**OGGETTO:** Valutazione di Impatto Ambientale “Centrale di San Filippo del Mela - Progetto definitivo per l'installazione di un nuovo ciclo combinato a gas” (Codice procedura 5066) e relativo riesame dell'A.I.A. (Codice procedura 96/10567) – Osservazioni sulle integrazioni

Davide Fidone, in rappresentanza del  
Comitato dei cittadini contro l'inquinamento nella valle del Mela

[Fonte: American Chemical Society]

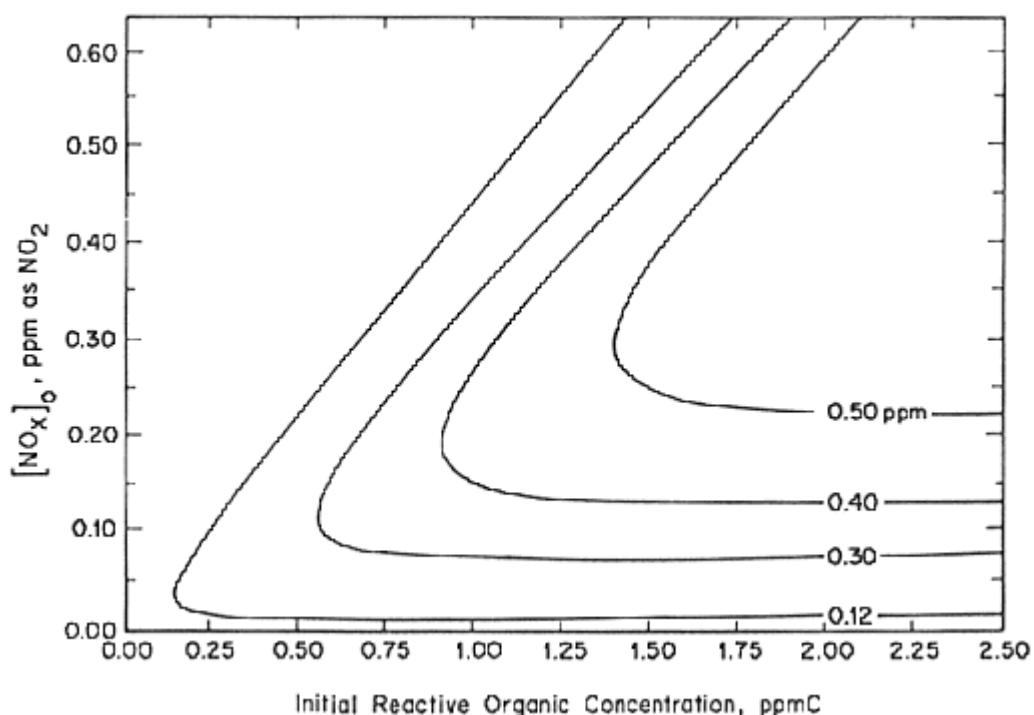
Già nelle nostre precedenti osservazioni del 19 settembre 2020 abbiamo riportato graficamente un esempio di isoplete, cioè di linee di uguale concentrazione di ozono, in funzione di diverse concentrazioni di ossidi di azoto (riportate nell'asse delle ordinate) e di diverse concentrazioni di composti organici volatili (riportate nell'asse delle ascisse), ottenute da numerose simulazioni modellistiche dei livelli massimi di ozono raggiunti per irraggiamento di una miscela di ossidi di azoto e composti organici volatili:

Come si può notare, un incremento degli NOx produce effetti diversi sui livelli di ozono, a seconda della presenza di bassi o elevati livelli di COV.

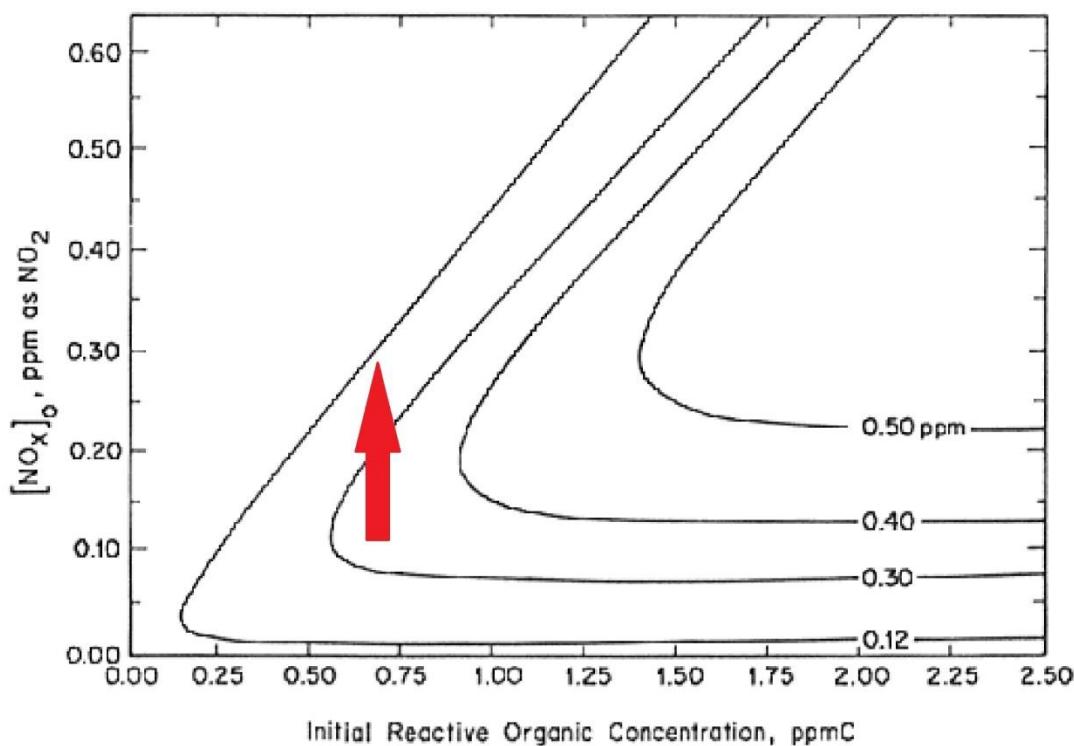
Infatti, in presenza di bassi livelli di COV (parte sinistra del grafico), un incremento degli NOx determina una moderata riduzione delle concentrazioni di ozono:

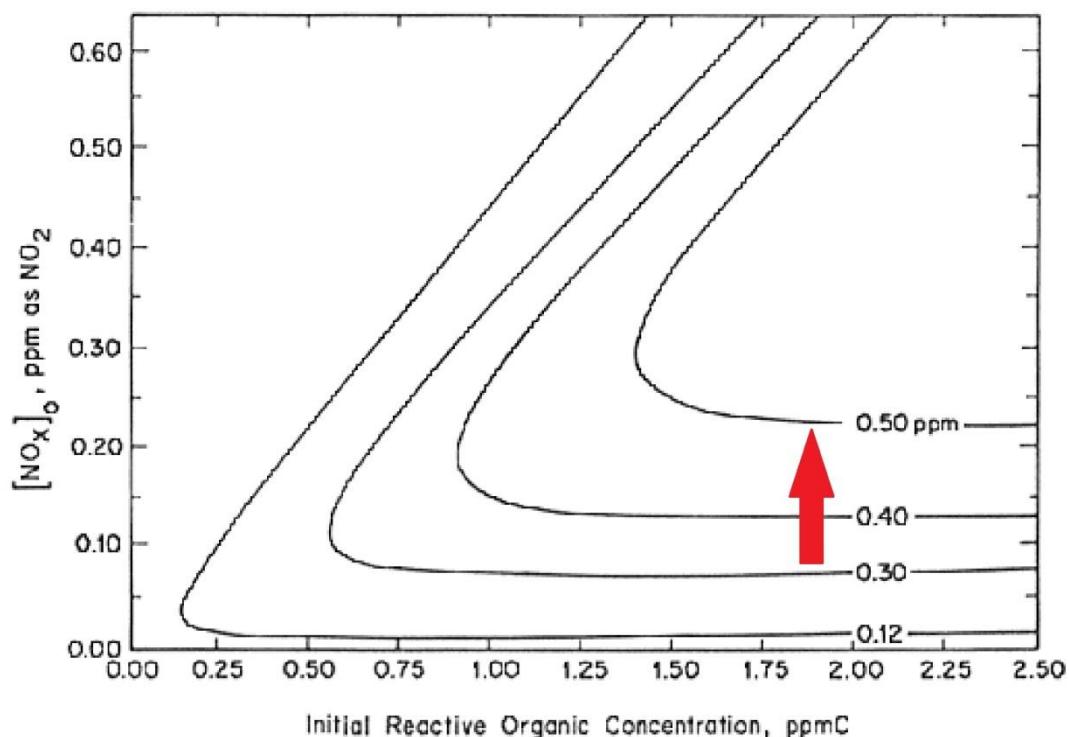
Viceversa, in presenza di elevati livelli di COV (parte destra del grafico), un incremento degli NOx determina un forte incremento delle concentrazioni di ozono:
